Oggetto: Osservazioni riguardanti il progetto di Impianto Eolico "Acquaviva"

L'impresa agricola individuale "Miglionico Angela" in persona della sua omonima titolare, corrente in Altamura (BA) alla via Siracusa n. 37 (p.iva 03973170727), nell'ambito del procedimento in oggetto, intende evidenziare all'Illustre Ente invocato il grave nocumento che deriverebbe dalla attuazione del progetto di impianto eolico denominato "Acquaviva".

PLANIMETRIA OMBRA GENERATA DALLA WGT

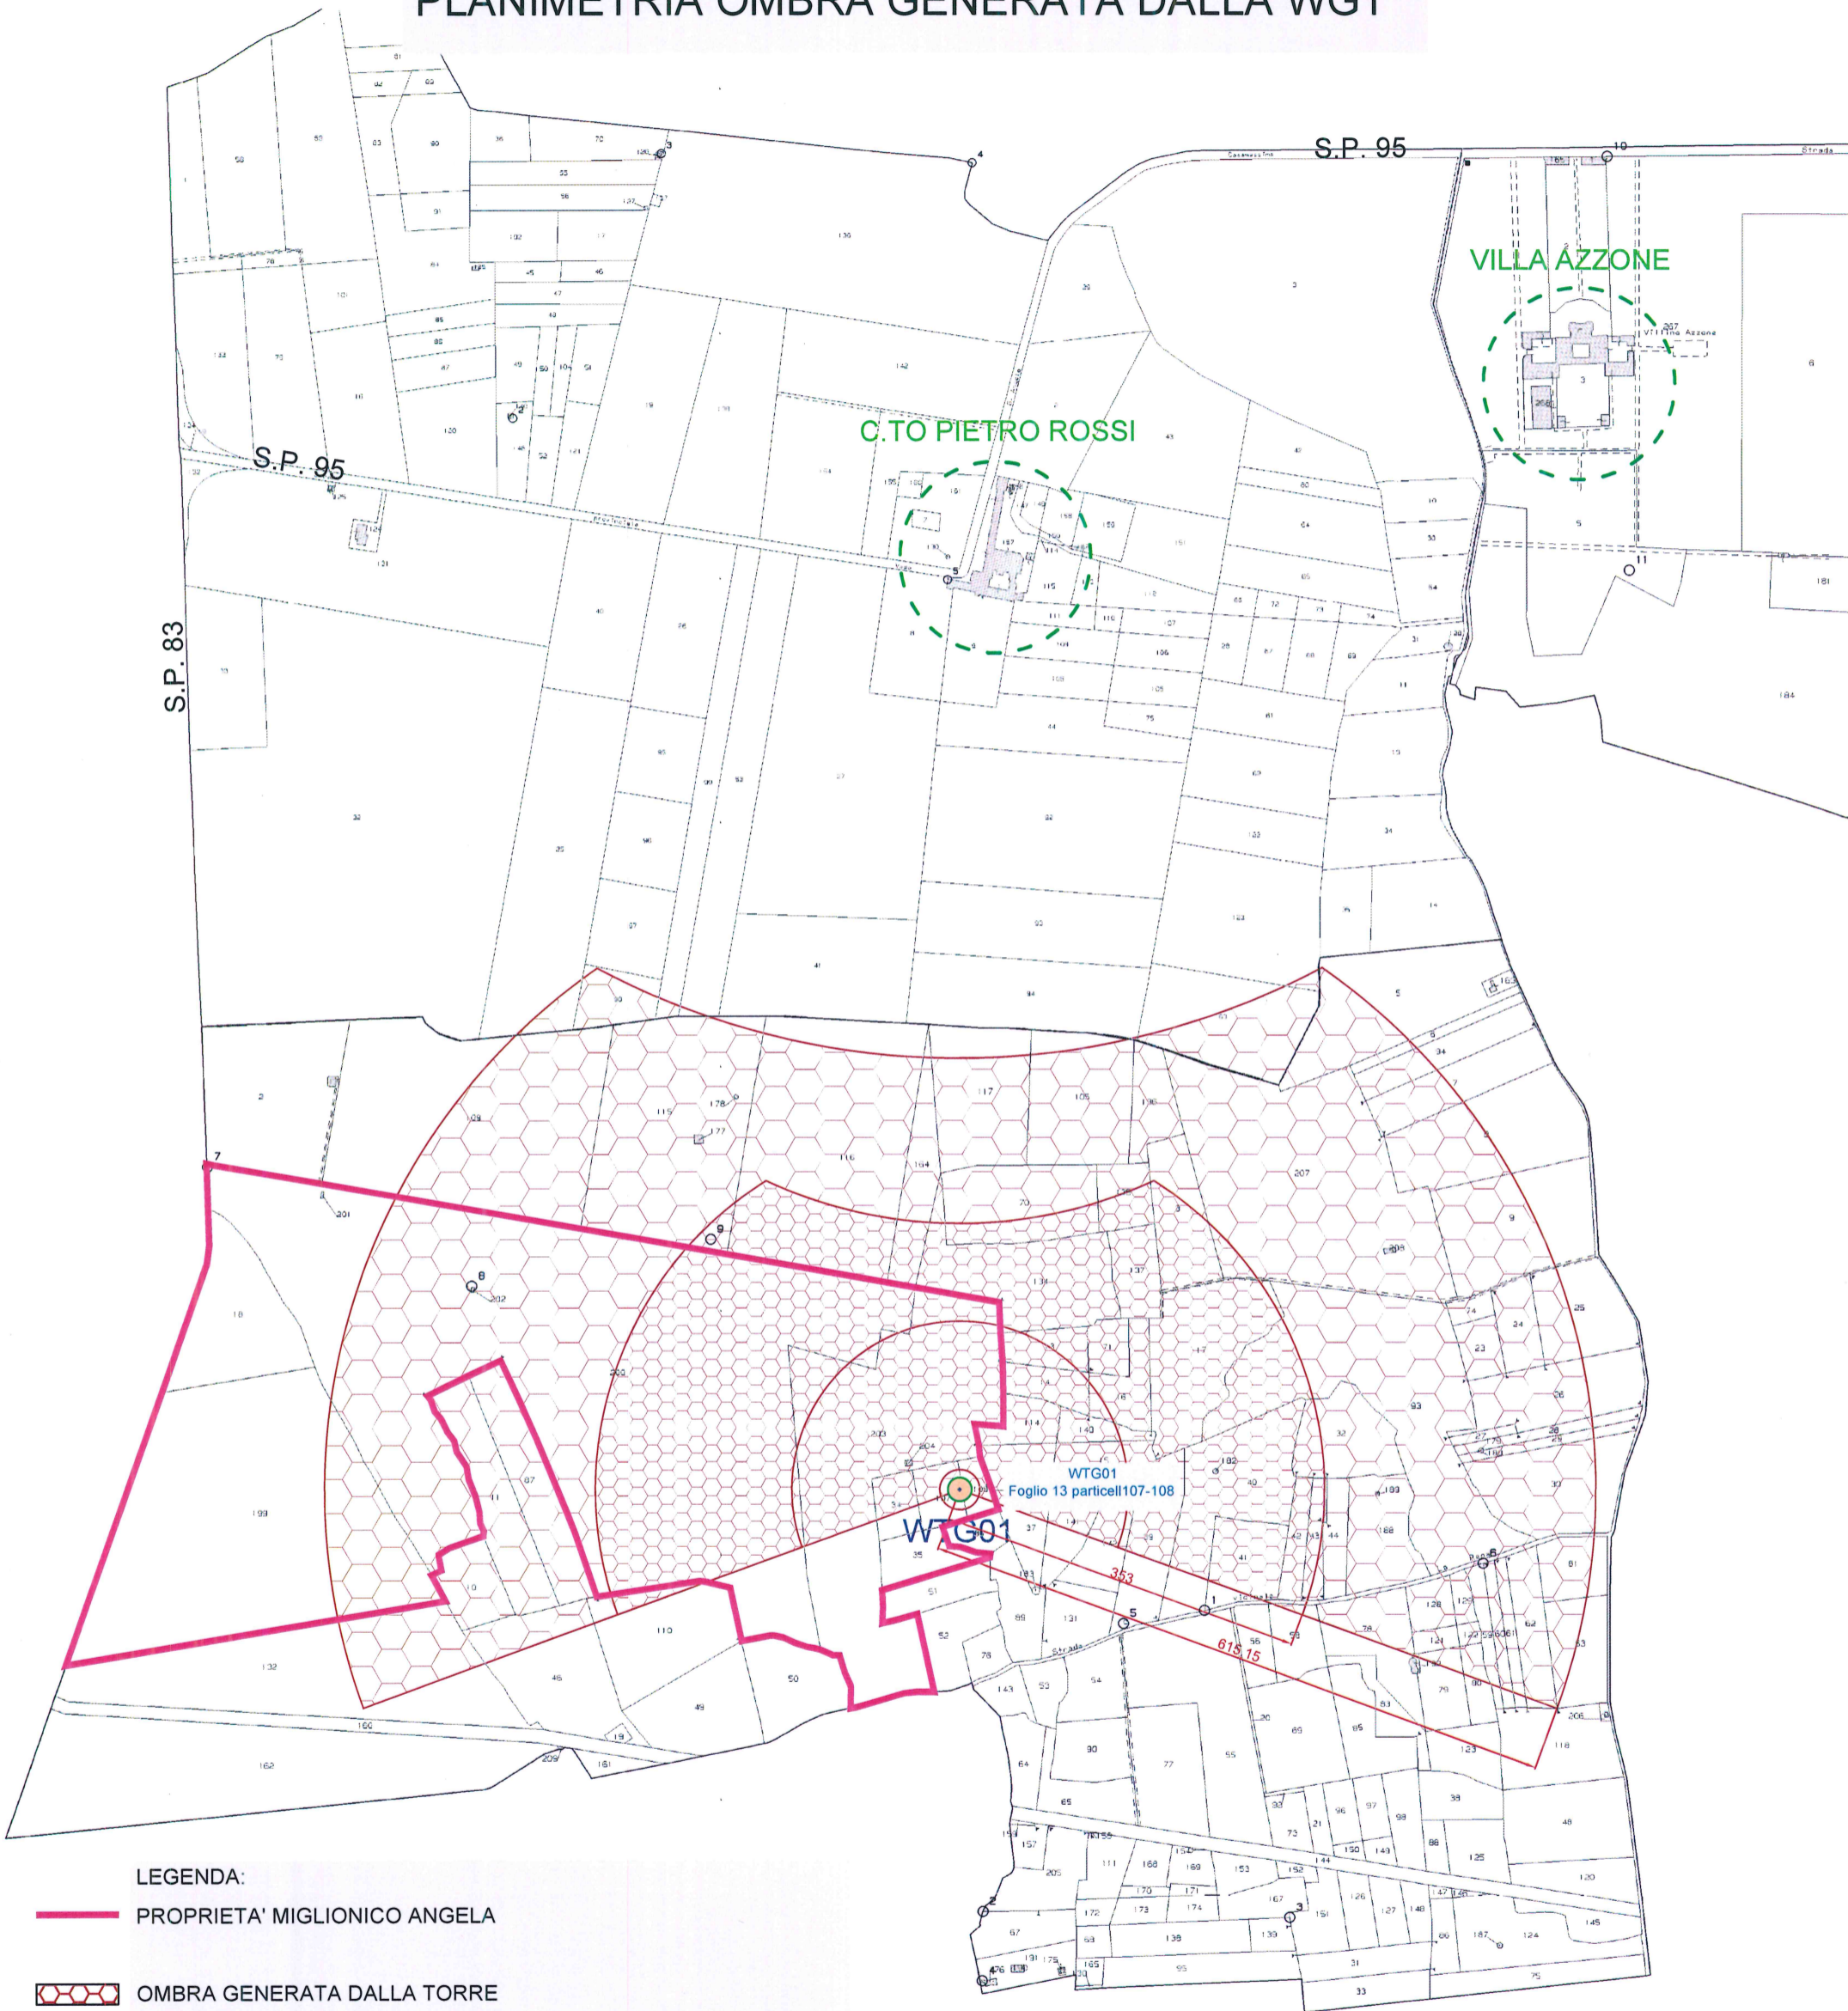
L'elaborato planimetrico sub allegato "A" alla presente nota, svela eloquentemente la zona d'ombra che sarebbe generata dalla torre e la zona d'ombra invece generata dalla rotazione delle pale in cui ricadrebbero **interamente** i 30 ettari coltivati. Sono noti alla letteratura scientifica i gravi effetti prodotti dall'ombreggiamento forzoso sui processi biologici delle piante, in cui l'alterazione del fabbisogno di irradiazione di luce e calore secondo il naturale alternarsi delle stagioni, concreti una grave menomazione del ciclo sia produttivo che di crescita delle piante.
